监理通知单

工程名称：朝阳和光光伏并网发电项目

编号：CYHG-ZH-TZ—011

事由：升压站配电楼质量缺陷事宜

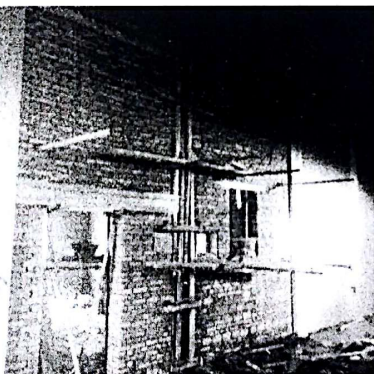
1、66KV 升压站配电楼施工中，B 轴 3-4 之间墙体施工不符合 GB50203（建筑质量验收规范要求），要求你单位于 2016 年 11 月 14 日下午 6 点前完成整改，如不进行整改，将对你单位进行经济考核。
